# 1～4号機の運転上の制限に関する条文の 実態に即した見直し方針について

2019年12月16日

**TEPCO**

東京電力ホールディングス株式会社

【参考】第19条(非常用水源)の削除について

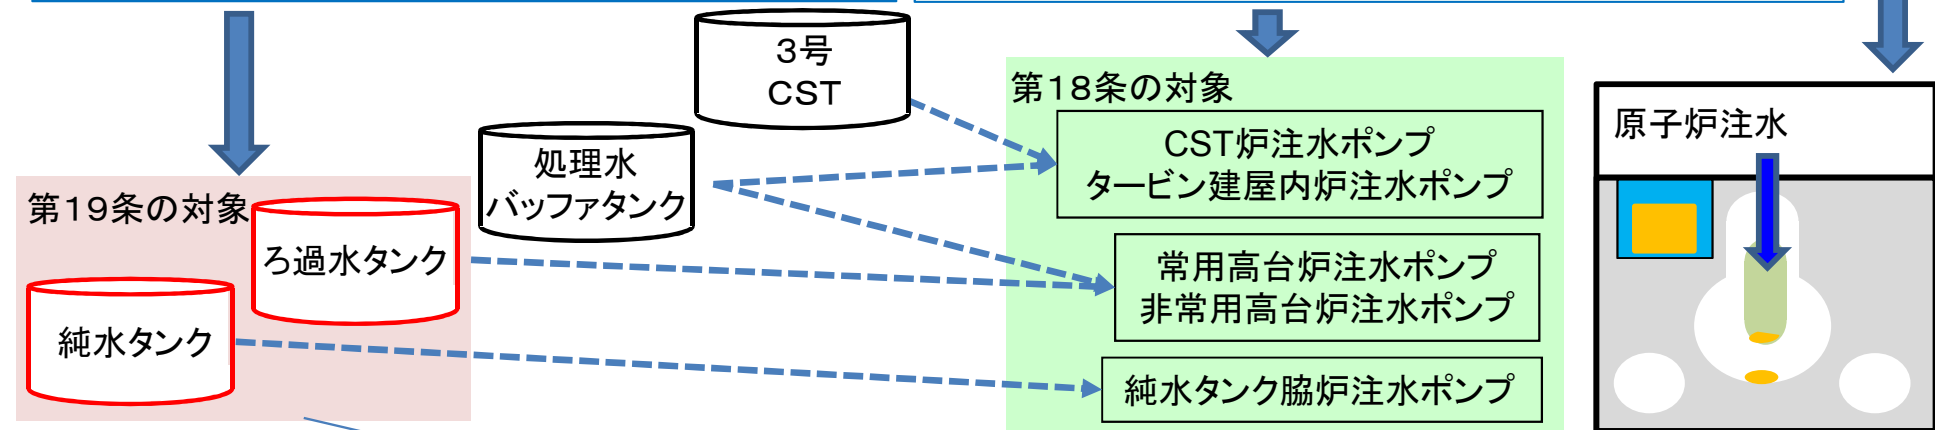
第19条(非常用水源)に関する1F・LCOは、非常用炉注水系の水源不足による注水ができないリスクに対して設定。但し、現状、原子炉注水が停止しても温度が上昇し、リスクが高まるまでには十分に時間があることから、非常用水源に関する1F・LCOを削除しても安全上問題ないと考えられる

原子炉注水が停止しても1F・LCOの制限値(RPV底部温度80℃以下)に到達するまでに10日程度を要する
